京都大学（南部）医薬系総合研究棟施設整備事業  
入札説明書等に関する質問回答（第1回目）等

平成26年 6月23日

国立大学法人 京都大学

## 入札説明書等に関する質問回答（第1回目）

### 1 入札説明書P49・50の「注意書」を下記のように修正します。

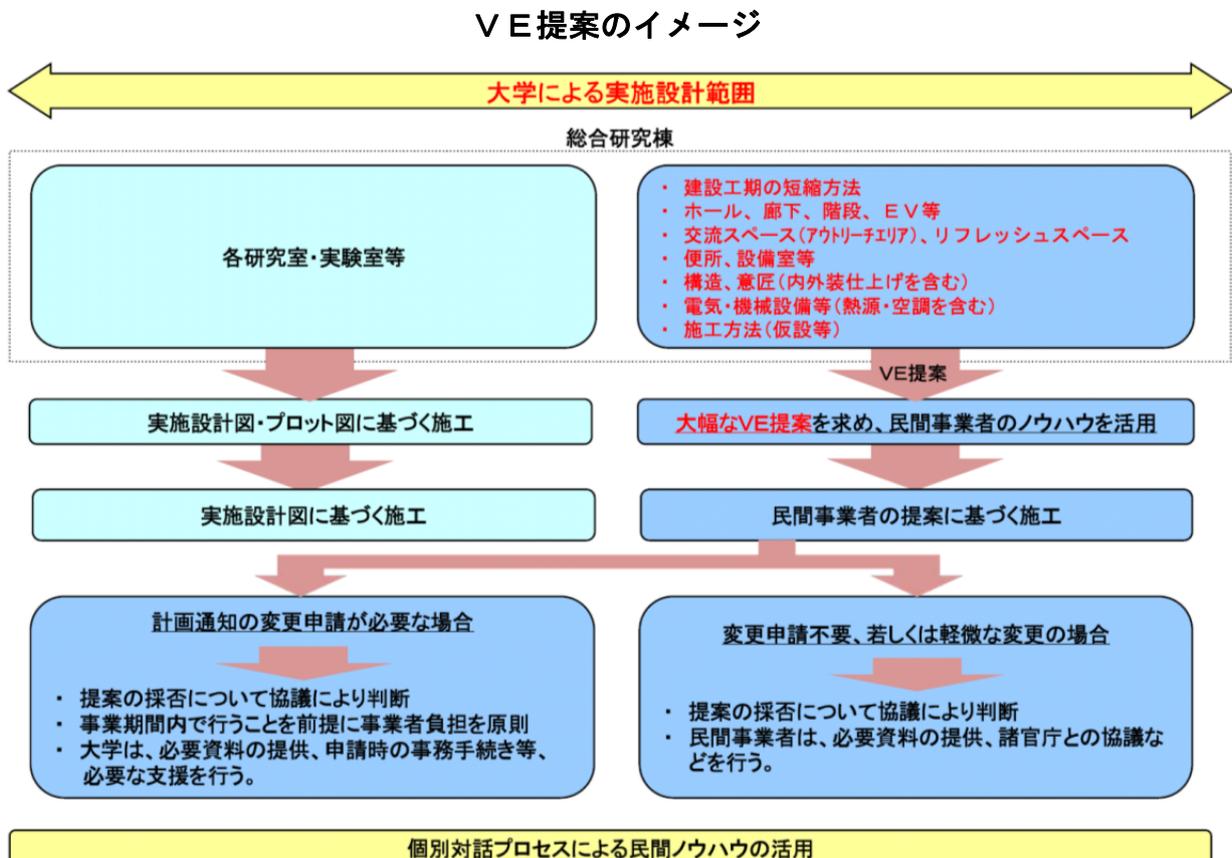
#### ＜修正前＞

※ 標準仕様の一部を取止めて、付帯事業のために付加される範囲がある場合は、当該取止めた範囲に相当する施設整備業務に係る費用は、本事業のサービス購入費に含めない。

#### ＜修正後＞

※3 標準仕様の一部を取止めて、付帯事業のために付加される範囲がある場合は、当該取止めた範囲に相当する施設整備業務に係る費用は、本事業のサービス購入費に含めない。

上記(1)から(3)の共通事項 (※1、※2)
